DIVISIONE GENERAZIONE ED ENERGY MANAGEMENT
AREA DI BUSINESS GENERAZIONE
UNITA' DI BUSINESS TORRE VALDALIGA NORD

Oggetto: Centrale Termoelettrica ENEL Produzione S.p.A. di TORREVALDALIGA NORD - Istruttoria per il rinnovo dell'autorizzazione Integrata Ambientale

Integrazioni 20/03/2011

Centrale ENEL di TVN, Postazioni RRQA, viabilità principale ed aree antropizzate (in grigio).

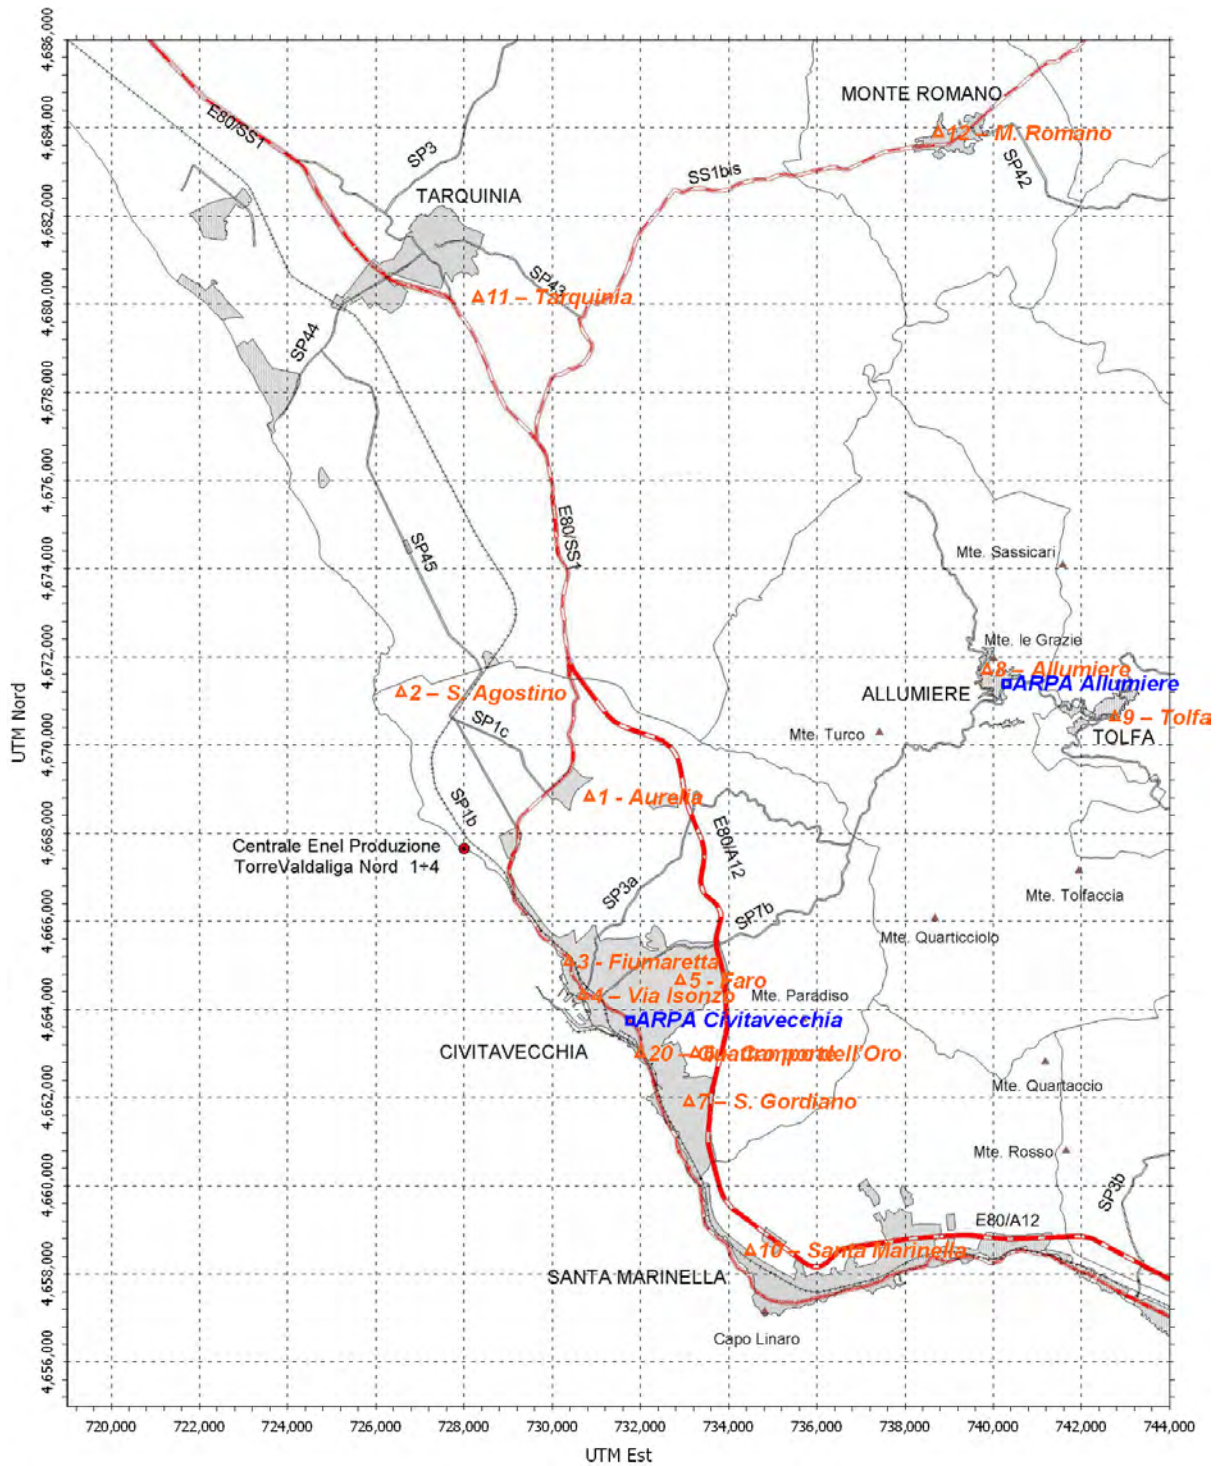
1. *Relativamente al punto n. 20 dell'elenco, i dati di sintesi.*

I dati riportati relativi all'anno 2009 sono sintetizzati nella tabella seguente. Il quadro che ne emerge è quello di una tipica realtà urbana soggetta ad una pluralità di sorgenti antropiche e naturali (traffico, porto, mare, apporti da lunga distanza, ecc.), che non presenta particolari criticità, ed un'area extraurbana molto meno influenzata da effetti antropici che ha mantenuto, quindi, le sue caratteristiche di naturalità. I superamenti della concentrazione media degli ossidi d'azoto totali, riportati per completezza d'informazione, si verificano unicamente in postazioni non rurali, per cui tale SQA non si applica. L'unico caso di superamento dello SQA è calcolato presso S. Marinella dove, proiettando all'anno il numero di superamenti della concentrazione media giornaliera di PM₁₀, si stima un numero di superamenti superiore ai 35 consentiti. Tuttavia, in tale postazione si ha una più accentuata polverosità, come rilevato in più occasioni, probabilmente a causa di sorgenti localizzate. Anche per tale postazione è previsto infatti il riposizionamento.

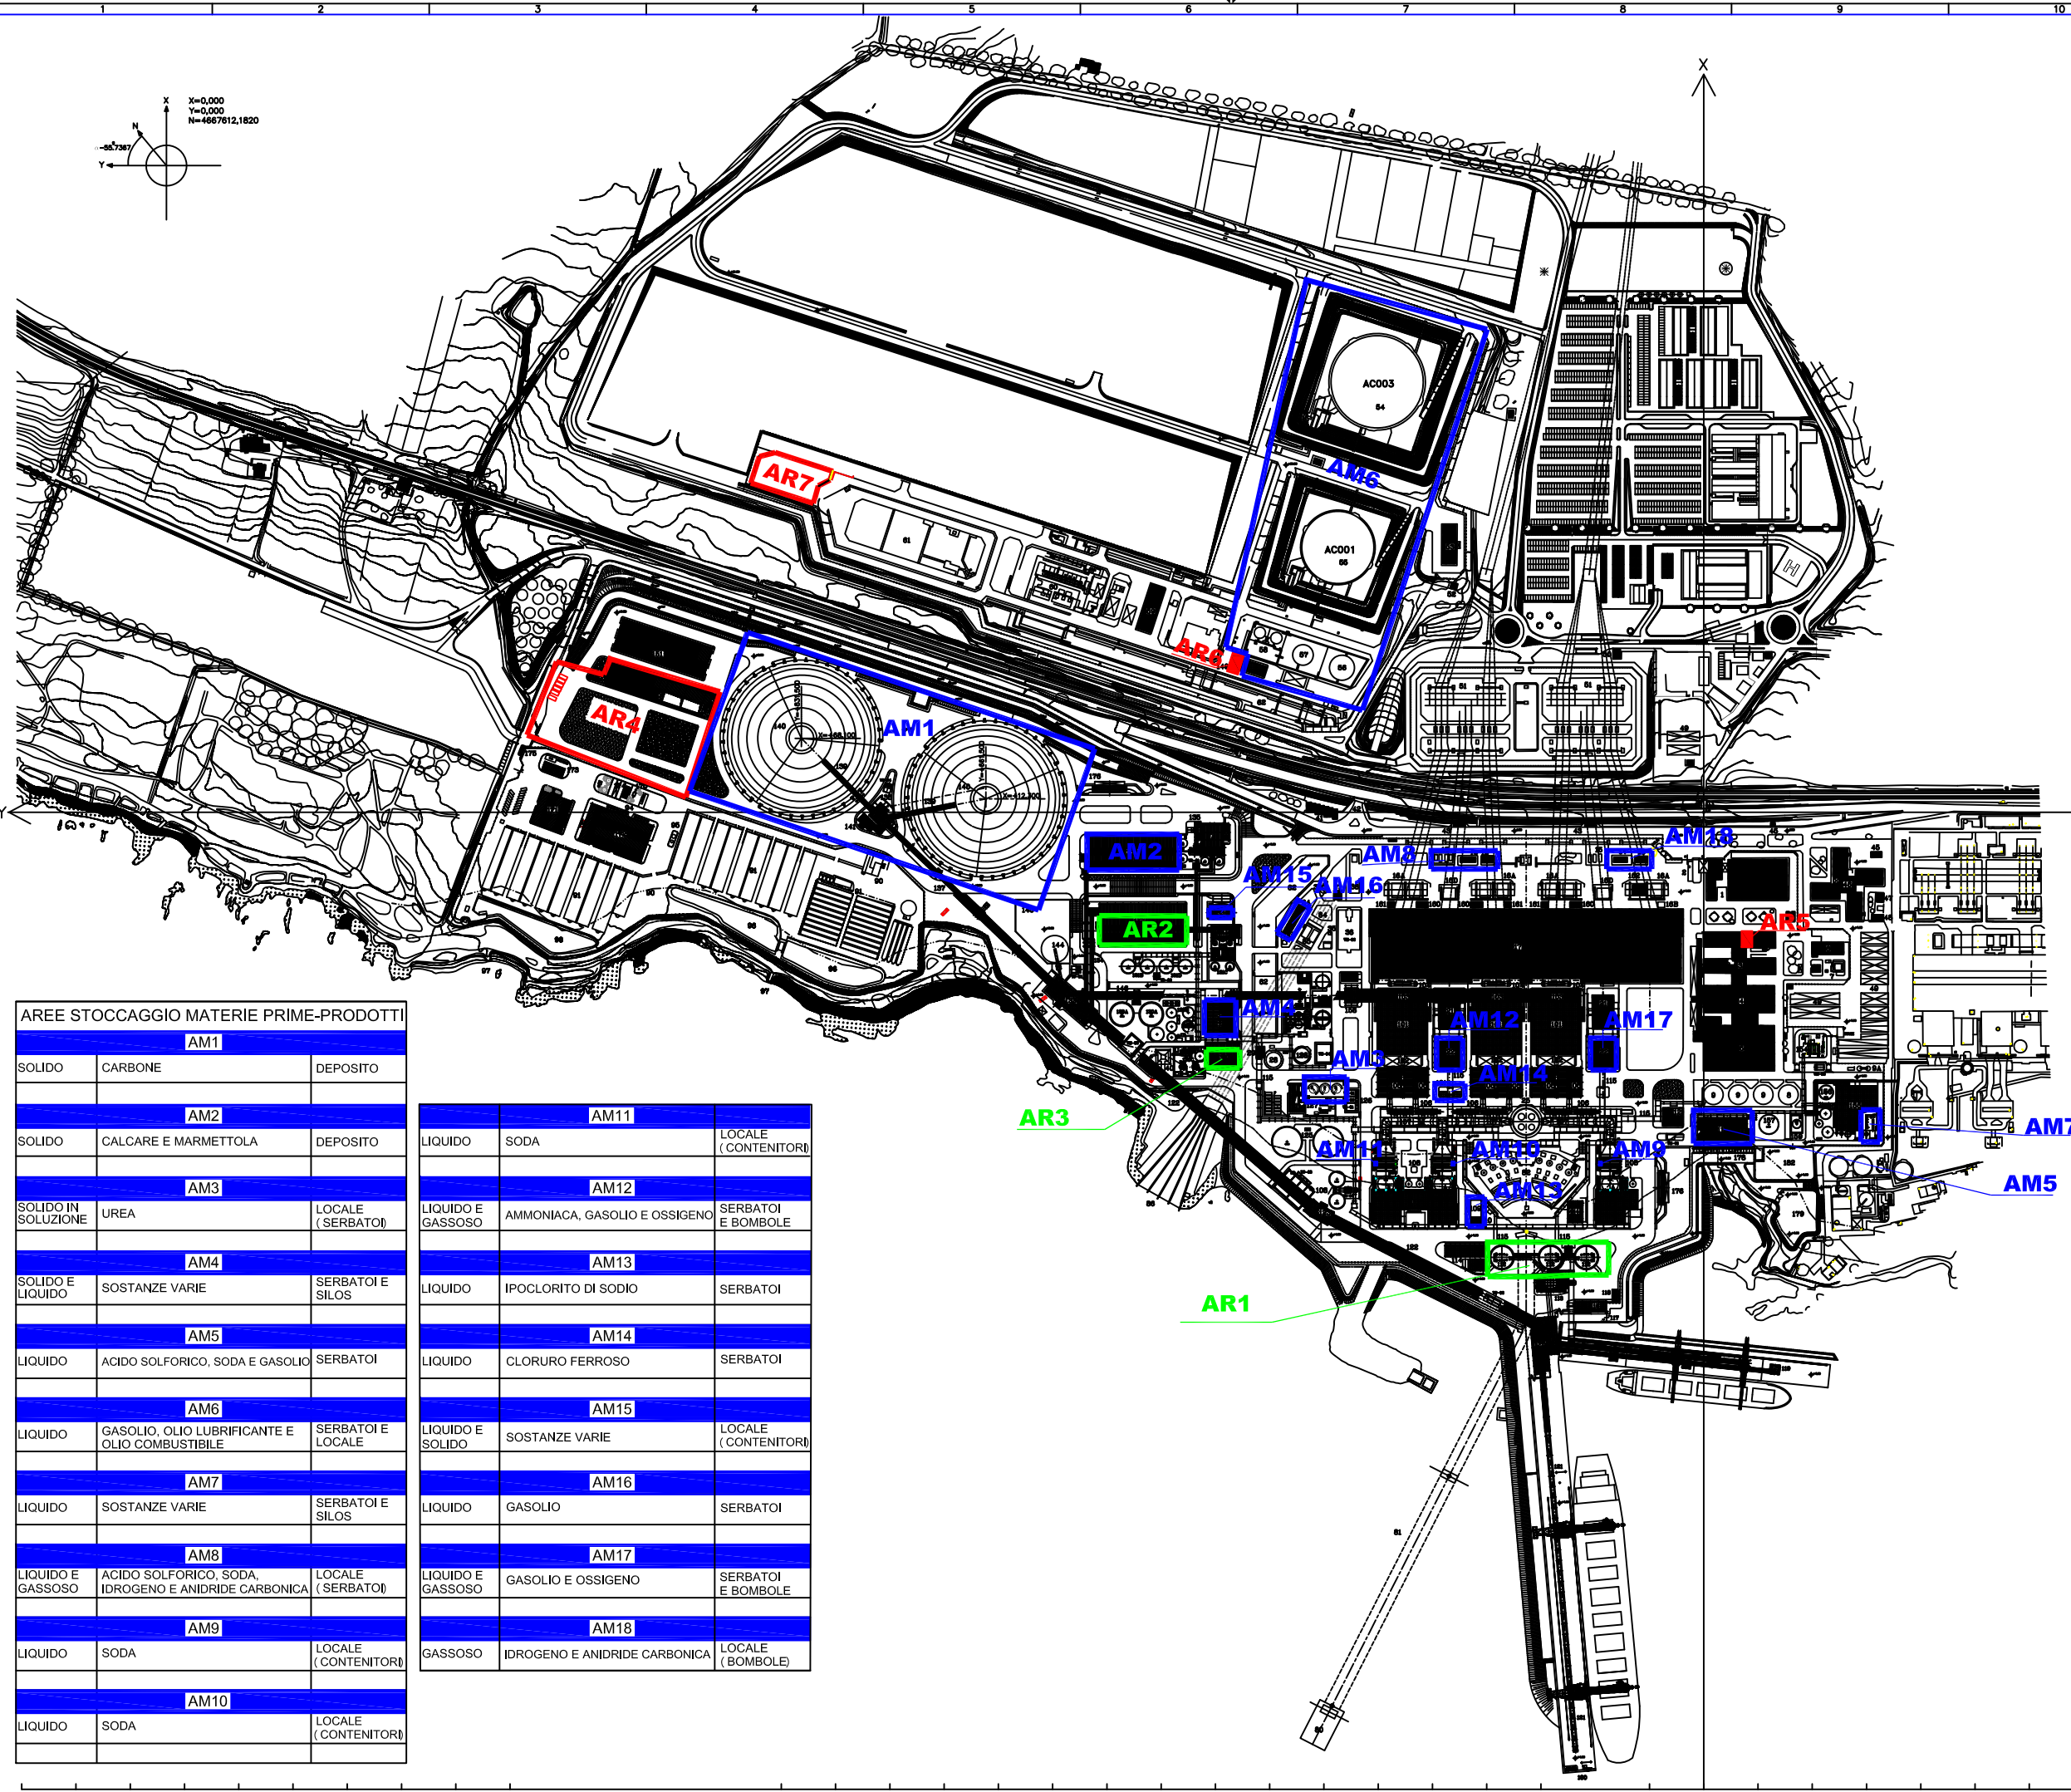
2. *I dati relativi all'ampliamento dell'area deputata al deposito temporaneo dei rifiuti in corso di realizzazione.*

In sostituzione dell'AL.B.22 si allegano la planimetria "ALL. B.22 - Planimetria con individuazione delle aree per lo stoccaggio di materie e delle aree di formazione e raggruppamento rifiuti" e le Schede B.11.2, B.12 e B.13 (Allegato 2) aggiornate con l'inserimento dell'area deputata al deposito temporaneo dei rifiuti (AR7), con l'ampliamento del deposito rifiuti (AR4) e con la nuova area di stoccaggio reagenti chimici (AM 15) attualmente tutte in fase di completamento.

⁴ L'area AR1 indicata nella planimetria B.22, è intesa come area di “formazione” delle ceneri leggere, e non come area di stoccaggio.; Le ceneri si formano a seguito della combustione del carbone nelle caldaie e vengono trasportate automaticamente in modo pneumatico, verso i silos di processo; tali silos, non sono definibili come “stoccaggio” in quanto sono parte integrante del processo di formazione delle ceneri ed hanno una funzione di “polmone” del sistema stesso, da cui le ceneri vengono estratte con continuità per il loro conferimento ai vettori abilitati al trasporto verso i destinatari autorizzati.

⁵ L'area AR2 indicata nella planimetria B.22, è intesa come area di "formazione" dei gessi, e non come area di stoccaggio. I gessi si formano a seguito del processo di disidratazione delle acque di spurgo provenienti dai desolforatori dei fumi e vengono inviati automaticamente, con nastri trasportatori, dai filtri sottovuoto ad una zona specifica dell'impianto di disidratazione gessi; tale zona, non è definibile come stoccaggio, in quanto è parte integrante del processo di formazione dei gessi ed ha una funzione di "polmone" del sistema stesso, da cui i gessi vengono estratti con continuità per il loro conferimento ai vettori abilitati al trasporto verso i destinatari autorizzati.

⁶ L'area AR3 indicata nella planimetria B.22, è intesa come area di "formazione" dei fanghi, e non come area di stoccaggio. I fanghi si formano a seguito del processo trattamento delle acque reflue provenienti dai vari processi di impianto e successiva filtropressatura. I sistemi di filtropressatura non sono quindi definibili come "stoccaggio", in quanto sono parte integrante del processo di formazione dei fanghi ed hanno una funzione di "polmone" del sistema, da cui vengono estratti con continuità per il loro conferimento ai vettori abilitati al trasporto verso i destinatari autorizzati. L'eventuale stoccaggio dei fanghi, come indicato in tabella, potrà essere occasionalmente effettuato nell'area AR4, nei casi particolari in cui non possa essere garantita la continuità tra i quantitativi di fanghi in uscita dai filtri e i relativi conferimenti ai vettori per il trasporto verso i destinatari autorizzati.

Fig. 3.2

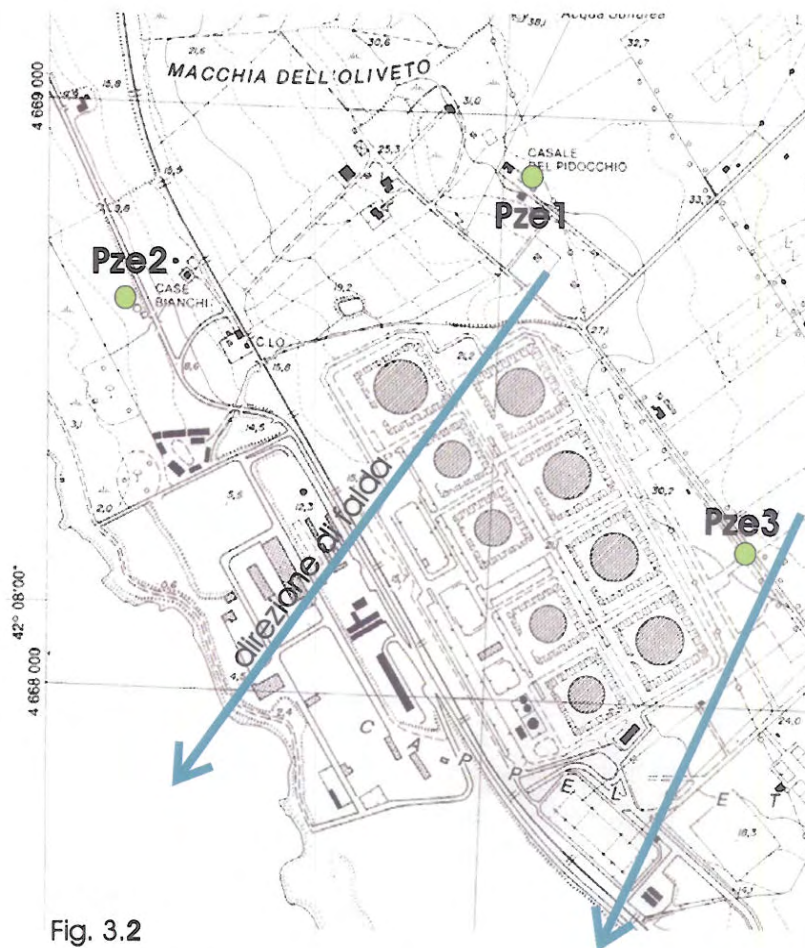
3. *Relativamente al punto n. 33 dell'elenco, i dati allo stato circa il completamento delle attività di cantiere e dell'attivazione dei piezometri per il monitoraggio nel tempo di eventuali inquinamenti riferibili all'attività di impianto.*

Dall'esame dello studio recentemente consegnato, con particolare riferimento alla verifica delle isolinee della quota di livello acquifero che conferma le scelte di posizionamento interno, si è invece ritenuto modificare la posizione del terzo piezometro esterno.

Infatti la direzione media di falda nell'area Sud Est è tale che per ricomprendere i contributi esterni si deve modificare la sua posizione⁹ con uno spostamento di circa 200 m verso Nord, Nord Ovest (cfr. Fig. 3.2).
